МАТРИЦЫ ВТОРОГО ПЕРЕХОДА

ГОСТ 26508—85

Изменение № 1 ГОСТ 26508—85 Инструмент для холодноштамповочных автоматов. Матрицы второго перехода. Конструкция и размеры

Черт. 7

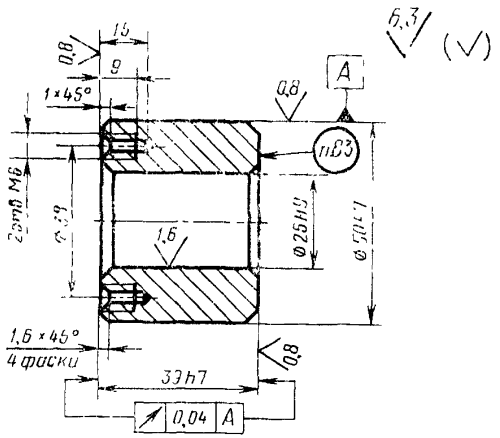
Пункт 8. Чертеж 7. Выносную линию на фаске 1,6×45° проставить, как показано на чертеже:

Черт. 9

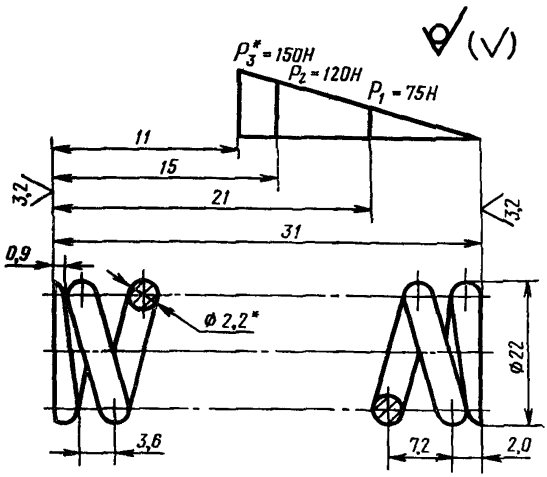
Пункт 9 Чертеж 9. Заменить размер: 11 на 11*.

Черт. 16

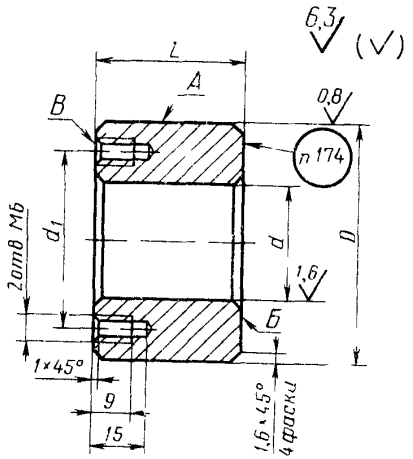
Пункт 17 Чертеж 16 Знак маркировки Заменить ссылку п 174 на п 17 4; таблица 12 Графа «Обозначение плитки» Заменить обозначение 1105--0129/006 на 1105-0135/006
